POR MEDIO DE LA CUAL SE OTORGA UN PERMISO DE VERTIMIENTOS Y SE TOMAN OTRAS DETERMINACIONES

Que por mediante Auto N° **AU-04950-2022** del 26 de diciembre de 2022, se dio inicio al trámite ambiental de **PERMISO DE VERTIMIENTOS AL SUELO** presentado por el señor **RICARDO LUIS RAMÍREZ ARTEMIO** con cedula de extranjería número 558067952, para el sistema de tratamiento y disposición final de las aguas residuales a generarse en el proyecto "**PARCELACIÓN ENSUEÑO**", a desarrollarse en el predio con FMI 018-158904, en la vereda Horizontes del municipio de El Peñol.

Que técnicos de la Corporación procedieron a realizar visita técnica el 07 de febrero de 2023 y a evaluar la información presentada, generándose el informe técnico N° **IT- 02591** del 05 de mayo del 2023, dentro del cual se formularon algunas observaciones que hacen parte integral del presente acto administrativo, y se estableció lo siguiente:

Figura 1. Esquema sistema de tratamiento de aguas residuales y campo de infiltración

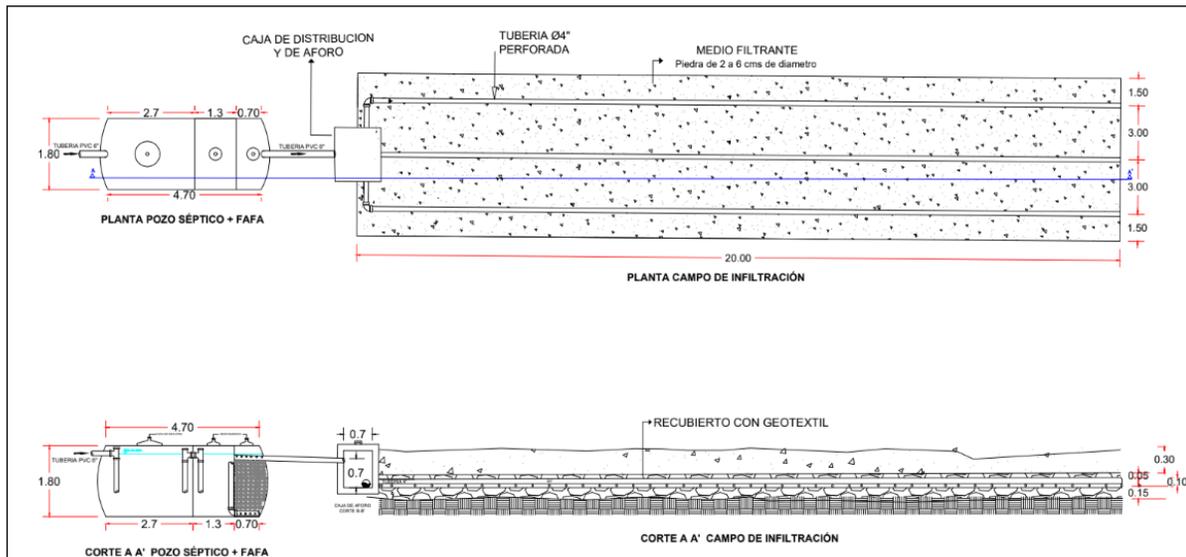
Campo de infiltración: consiste en drenes conformados por tuberías perforadas que conectan desde una caja de distribución, luego de haber pasado el agua residual por el filtro anaerobio. La tubería tendrá un diámetro mínimo de 4 pulgadas y descansará sobre material granular en piedra de diámetro 1 – 6 cm (Art. 177 – RAS), con una profundidad de 0.30cm.

| Parámetro | Dimensión |
|---|-----------------------|
| Número de ramales (distanciados 3 metros entre sí, en tubería PVC perforada de 4 pulgadas): | 3 |

Figura 2. Datos proporcionados por el usuario y estimación de la infiltración básica

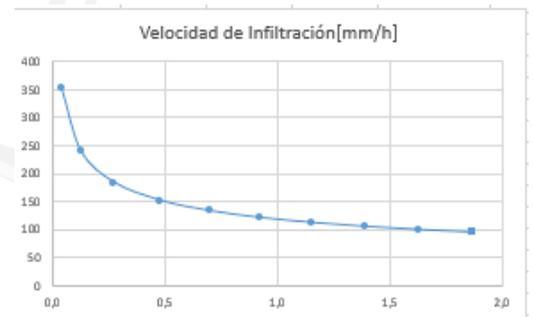
Infiltración básica: teniendo en cuenta los datos reportados por el usuario se realiza el cálculo de la infiltración básica mediante el método de Kostiakov (1932) el cual está dado por la Ecuación:
 $I = k t^n$

De acuerdo con la teoría la infiltración básica, se calcula como la segunda derivada de la velocidad de infiltración, esta es alcanzada cuando la tasa de variación es igual o menor al 10%, dado lo anterior y con los datos proporcionados por el usuario se obtiene como resultado una infiltración básica: **105 mm/h.**
